ENQUÊTE PUBLIQUE

Préalable à la délivrance du permis de construire concernant l'extension et la restructuration de l'aérogare passagers Roland Garros et des infrastructures côté piste sur le territoire de la commune de Sainte-Marie

Commissaire enquêteur : Béatrice Vittoz

RAPPORT D'ENQUÊTE

Question n°9 - EI/2 (Etude d'impact)

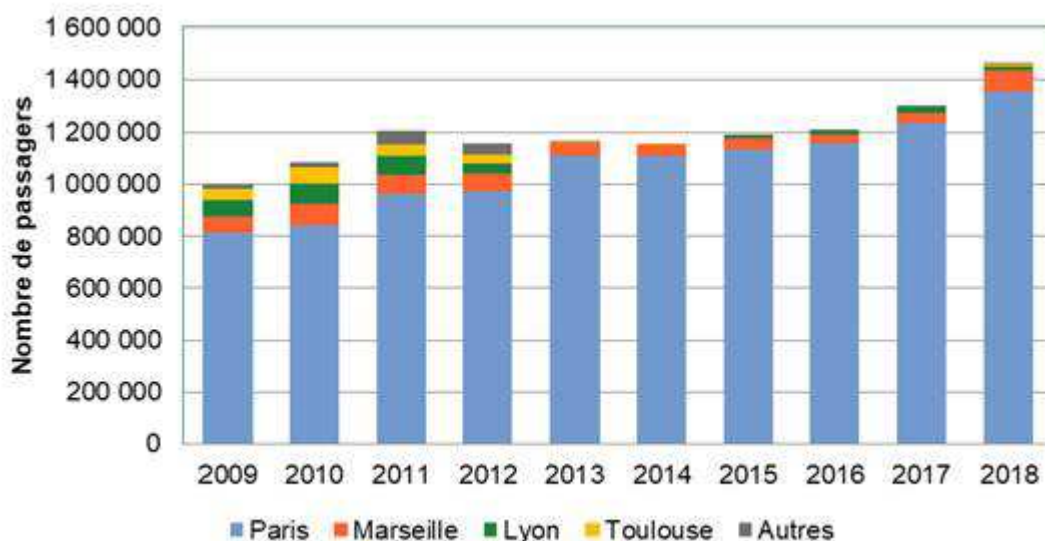
Page 14 « Trafic passager » : on peut lire qu'après 2011 l'aéroport a connu 4 années de baisse importante du nombre de passagers liée à la mise en service de gros porteur, l'arrivée de très gros porteurs (cf. page 22) comme l'airbus A 380 ne risque-t-elle pas d'engendrer le même phénomène ?

D'ailleurs l'arrivée de l'A380 à l'aéroport Roland Garros est-elle toujours d'actualité ?

⇒ Précision sur la nature de la baisse du trafic

Si le nombre de mouvement d'avions a diminué avec l'arrivée de gros porteurs, le trafic passager n'a, quant à lui, pas cessé d'augmenter (Cf. figure 5 page 13 du volet 2 de l'étude d'impacts).

L'abandon de la construction de l'A380-800 par Airbus, le retrait définitif par Air France de ses A380, qui était programmé pour la fin 2022, a été avancé suite à la crise liée au Covid-19 au mois de juin 2020 par un dernier vol le vendredi 26 juin 2020. D'autres compagnies abandonnent elles aussi ce type de très gros porteurs trop peu rentables. La réponse du maître d'ouvrage paraît quelque peu « dépassée ».
